+Pièce jointe au PV Transmission observations.

Référence contribution	N° Obs.	<u>Observations formulées.</u> <u>Modalités : registres d'enquête, par courriers ou oralement.</u>	<u>Réponses du Département</u>
<b><u>Registre commune d'Agny.</u></b>			
<b><u>Reg. Agny</u></b> <b><u>Contribution</u></b> <b><u>1</u></b>	<b><u>M .Jean Paul Caudron, rue du Crinchon, Agny.</u></b>

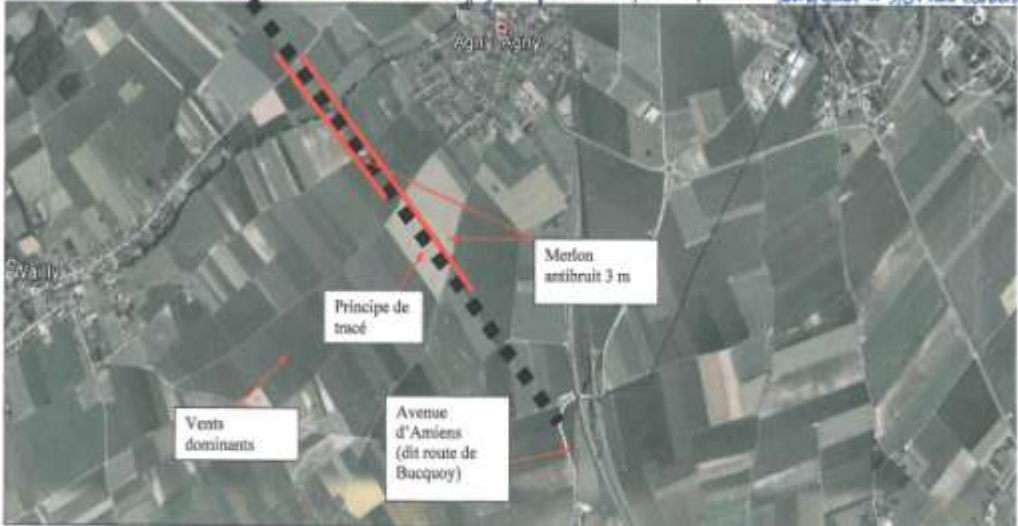
58.	Pourquoi l'étude de bruit considère que le merlon de la RD 60, arrêtera les bruits de la rocade ?	La modélisation en trois dimensions issue de l'étude acoustique à permis de définir les dispositifs antibruit à réaliser pour respecter les seuils réglementaires de 60 dB(A).

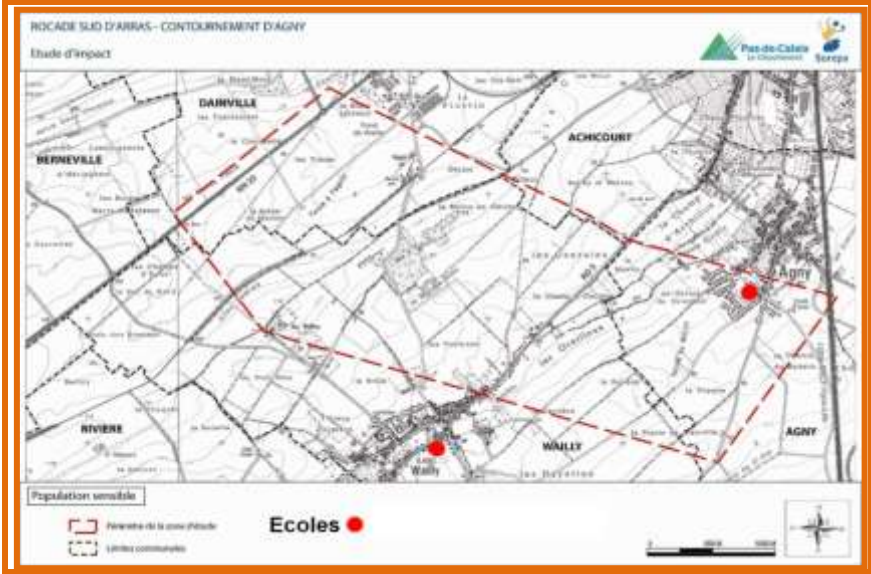
<p>Source : atmo Nord-Pas-de-Calais</p> <p>On peut constater depuis 2010 une diminution de la concentration de monoxyde de carbone (CO), une légère augmentation des autres polluants gazeux ainsi qu'une diminution des polluants particulaires.</p>		Concentration moyenne en 2010	Concentration moyenne en 2013	CO	0.3 mg/m <sup>3</sup>	0.1 mg/m <sup>3</sup>	SO <sub>2</sub>	2 µg/m <sup>3</sup>	3 µg/m <sup>3</sup>	NO <sub>2</sub>	22 µg/m <sup>3</sup>	20 µg/m <sup>3</sup>	O <sub>3</sub>	45 µg/m <sup>3</sup>	46 µg/m <sup>3</sup>	Ps	26 µg/m <sup>3</sup>	23 µg/m <sup>3</sup>
	Concentration moyenne en 2010	Concentration moyenne en 2013																			
CO	0.3 mg/m <sup>3</sup>	0.1 mg/m <sup>3</sup>																			
SO <sub>2</sub>	2 µg/m <sup>3</sup>	3 µg/m <sup>3</sup>																			
NO <sub>2</sub>	22 µg/m <sup>3</sup>	20 µg/m <sup>3</sup>																			
O <sub>3</sub>	45 µg/m <sup>3</sup>	46 µg/m <sup>3</sup>																			
Ps	26 µg/m <sup>3</sup>	23 µg/m <sup>3</sup>

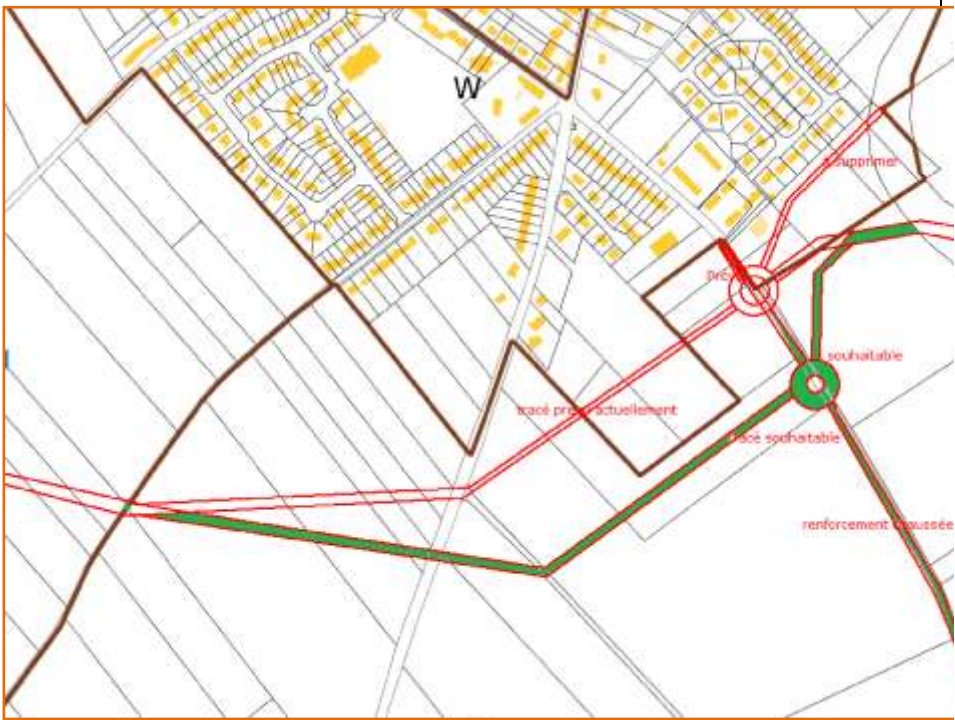
71.	<p><b>Risque rue des Genêts</b></p> <p>La rue des Genêts, fortement empruntée par les enfants (école et arrêt de bus) est accidentogène.</p> <p>Pourquoi aucune étude de risque n'a été faite ?</p> <p>Le projet modifie les flux de circulation d'Agny. Aucune étude de mobilité n'a été menée à l'échelle de la commune d'Agny. Pourquoi ?</p>	<p>Aucune accidentologie particulière n'est recensée Rue des Genêt, cependant, la réalisation de la rocade sud imposera la réalisation d'un nouveau plan de circulation en lien étroit avec la commune qui prévoira la mise en œuvre d'aménagements et de restrictions de circulation afin de pallier tout problème de sécurité routière lié à la modification des flux de trafics dans la commune induite par la rocade.</p> <p>A noter que, comme évoqué précédemment, suite à la décision du Département de modifier le tracé, l'accès à la rocade ne depuis la rue des Genêts n'est plus d'actualité. En effet, cette rue n'est plus raccordée à la future rocade via le giratoire qui sera désormais implanté sur l'actuelle RD60, seule la rue Raoul Briquet sera raccordée à</p>

Référence contribution	N° Obs.	<u>Observations formulées.</u> <u>Modalités : registres d'enquête, par courriers ou oralement.</u>	<u>Réponses du Département</u>
			<p>celui-ci. Il n'y aura donc plus d'impact lié à la future rocade en termes de sécurité au droit cette rue.</p> <p>Pour information, les modifications des conditions de circulation au sein de la commune et induite par la réalisation du projet sont de la responsabilité du Maire et passent par la mise d'un plan de circulation.</p> <p>Le Département pourra accompagner la commune dans l'élaboration de ce plan.</p>

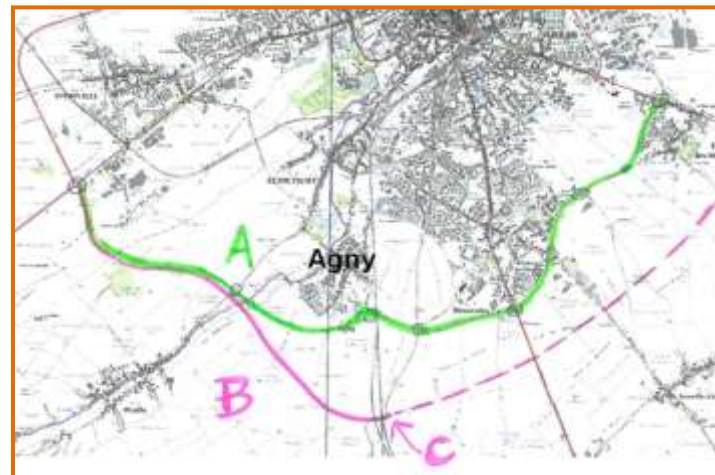
<p>83.</p>		
<p>84.</p>	<p>Prend référence aux courbes isophones et le bienfondé d'un mur antibruit entre le pont du Crinchon et le pont au dessus de la voie SNCF.</p> <p>Fait part du changement de couleur (vert clair à vert foncé, jaune à vert foncé ou orange à jaune), à l'arrière des maisons par rapport à la rocade.</p>	<p>Les courbes isophones présentées dans le dossier à l'horizon de la mise en service et à 20 ans après la mise en service montrent qu'avec les merlons antibruit proposés (merlon de 3m de hauteur sur la RD60 actuelle et merlon d'1,50m de hauteur entre la voyette du Milliez et la voie communale n°3) permettent de ne pas dépasser les seuils de 60db(A) imposés par la réglementation en vigueur.</p> <p>Suite aux remarques formulées, le Département a décidé d'éloigner le tracé dans ce</p>

En 20 ans, tout le village aura changé de couleur et recevra 5 décibels en plus. C'est énorme, on sait que le bruit est doublé lorsqu'il augmente 10 décibels.	secteur (selon les plans joints) et de renforcer les dispositifs antibruit prévus initialement (intégration d'un écran antibruit complété par un merlon de hauteur 2.50 mètre minimum). Ces mesures permettront de minimiser d'autant plus les impacts sonores et atmosphériques. Concernant les impacts sonores, par rapport à ce nouveau tracé, le Département s'engage dans la réalisation d'une étude acoustique complémentaire.

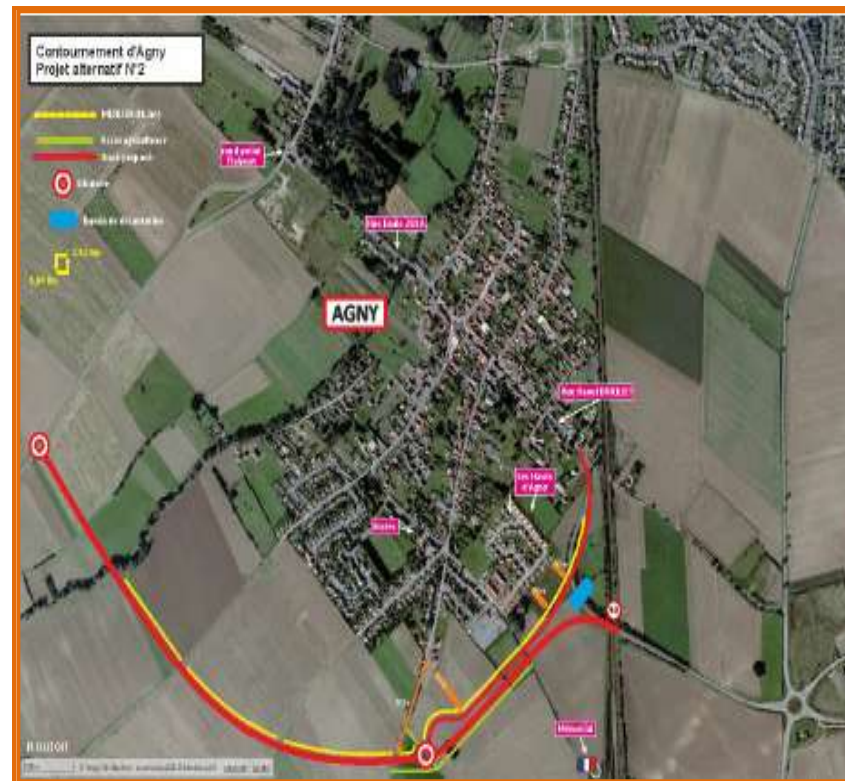
354.	<p><b>Proposition N°2</b></p> <p>Cette proposition, bien que moins satisfaisante pour les habitants des nouvelles zones impactées par cette rocade, se veut plus</p>	Concernant le tracé proposé à l'enquête, le rayon de la courbe à la sortie du pont SNCF est déjà le rayon minimum (normes de sécurité), le tracé proposé ici a un rayon un rayon plus court encore, ce qui ne permet pas de répondre aux normes de conception

proche de la proposition du Département du Pas de Calais.  
Un arrêté préfectoral pour interdire la traversée du village par les camions (sauf desserte locale) devra être pris en parallèle de même qu'une limitation à 50 Km/h devra être imposée sur la route allant du pont TGV au nouveau rond-point.

Globalement, il s'agit ici d'éloigner le tracé le plus possible des zones d'habitation en déplaçant vers les zones non habitées le rond-point initialement prévue en haut de la rue des genêts d'un peu plus de 200 m. Ce déplacement du rond-point permettra un éloignement général du tracé et plus particulièrement la route de retour allant du nouveau rond-point à la rue Raoul Briquet.

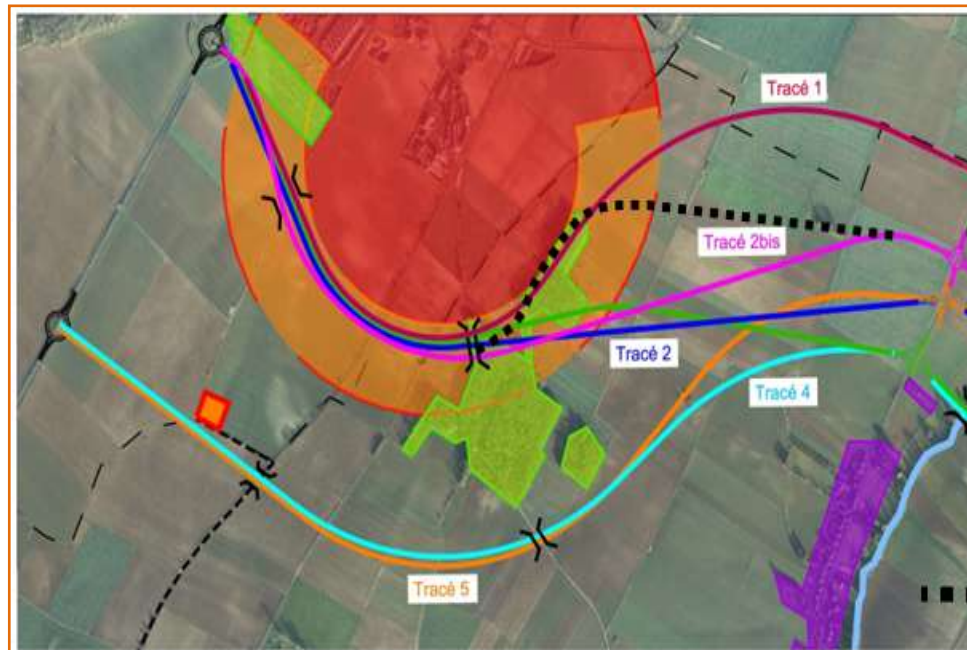
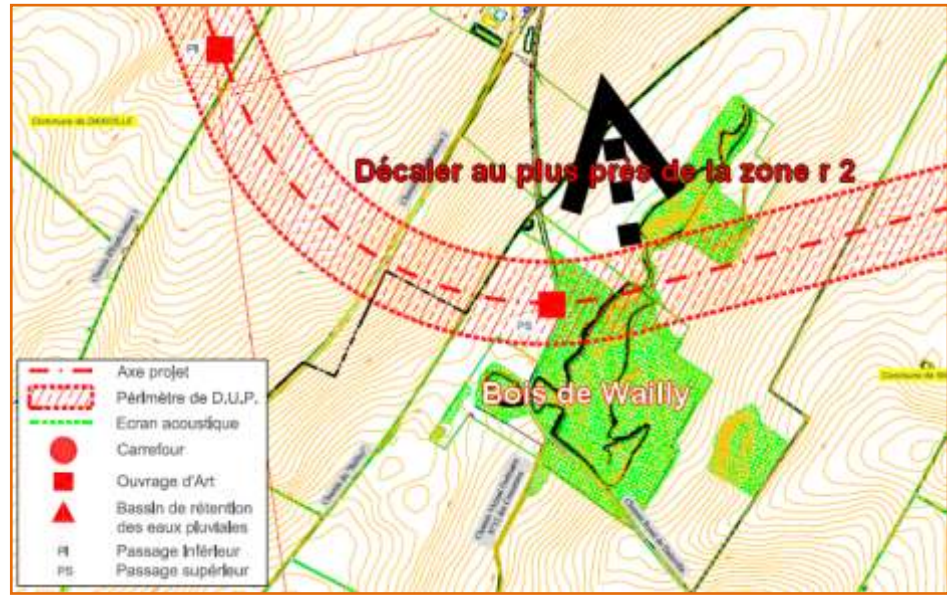
N'est pas fondamentalement opposé au projet si le tracé se trouve modifié comme indiqué ci-dessous.

M. Pauwels rappelle qu'il avait proposé le tracé 1 lors des réunions de concertation.
